DAT-2151-3-1/20

**Wyjaśnienie treści SIWZ.
Część 1**

„Przebudowa budynku administracyjno- dydaktycznego przy ul. Zamojskiego 7 w Jeleniej Górze na żłobek”.

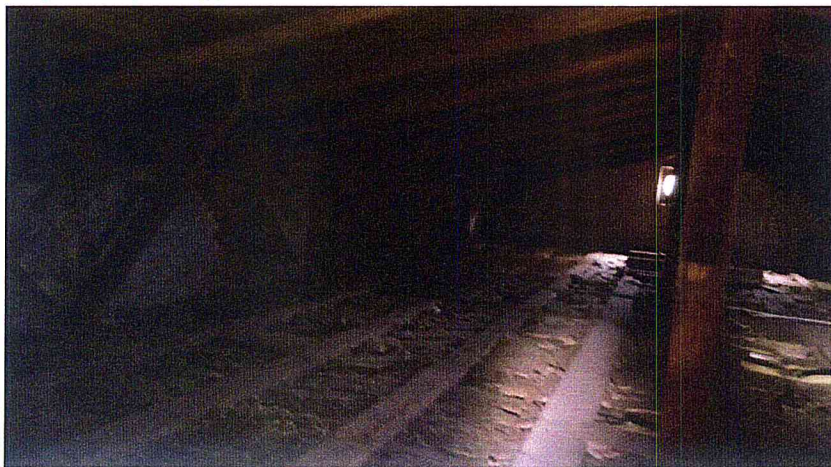
6. Prosimy o informację czy na drewnianym stropie poddasza (oznaczenie P4) jest aktualnie ułożona wełna na strychu, czy nie. W opisie do projektu jest mowa o wymianie ocieplenia a nie uwzględniono istniejącego ocieplenia.

ODPOWIEDŹ: Obecnie na stropie poddasza jest ułożona wełna mineralna (między belkami) jak na poniższym zdjęciu
